工程签证审批单

项目名称	开元壹号项目	工程名称	开元壹号 60 地块
归属合同	开元壹号 60 公寓楼城市展厅精装修工程合同	合同编号	KYYH.60B-JA-042
签证部位	开元壹号 60 公寓楼城市展厅		
施工单位	河南鼎甲装饰工程有限公司		
签证内容	<p>签证内容：为保证城市展厅后期使用效果，接公司领导通知，现由我司增加以下施工内容：</p> <ol style="list-style-type: none"> 1. 卫生间新建砖砌体改为水泥板隔断墙。 2. 大厅主形象墙方案变动，由铝板变更为肌理漆。 3. 走廊弧形垭口变更为造型垭口。 4. 增加区域规划图（位置电梯厅门口右手处）留电源线 5. 电子屏两侧两面方案及材质改为乳胶漆，两侧预留电源线。 6. 大厅柱子因后期存在立管，尺寸加大。 7. 过道区消防栓位置增加墙体。 8. 办公区增加新风系统。 9. 男女更衣室增加空调管道，出风口。 10. 电梯口双开玻璃门变更为双开木纹门。 11. 沙盘区顶面装饰灯取消，改为可调角射灯。 12. 过道处经理室正对面的墙体与柱子做平齐。 13. 落地窗区域的踢脚线取消 14. 窗台石下方增加石材。 15. 应李宁总要求为掩饰七局幕墙做工粗糙，窗帘盒内部增加铝塑板 16. 空调风口变更为方形出回风口。 17. 大厅走廊领导办公室顶面及男卫生间小便斗隔断黑色不锈钢改为拉丝银不锈钢。 18. 大厅走廊办公室黑色不锈钢踢脚线改为拉丝银不锈钢。 19. 所有门木饰面更改浅木色，门套线由黑色不锈钢更改为拉丝银不锈钢。 <p>施工工程量详见附件。</p> <p>施工单位经办人：(签字盖章) _____ 日期：2021.1.18</p>		
监理单位意见	<p>情况属实</p> <p>监理单位：(签字盖章) _____ 日期：2021.1.19</p>

洛阳开元壹号城市展厅图纸变更调整汇总

公寓展厅包柱子尺寸加大, 吊顶窗帘盒墙地铝板

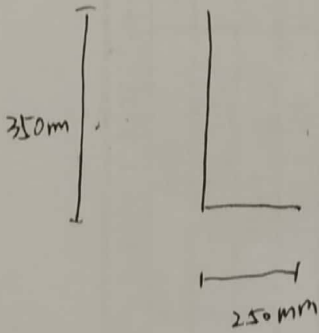
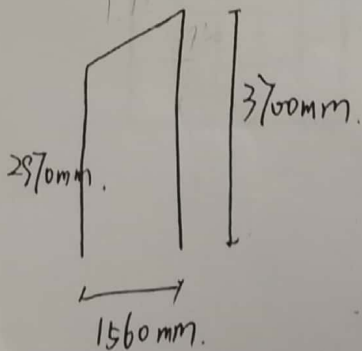
① 铝单板包柱子 周长 4m, 具体做法参照原设计 共 2 根

② 铝塑板包吊顶窗帘盒 长度按幕墙

③ 爵士白人造石材包地台 长度按幕墙长减去折门洞

④ 风口变更

85mm 宽盒包边
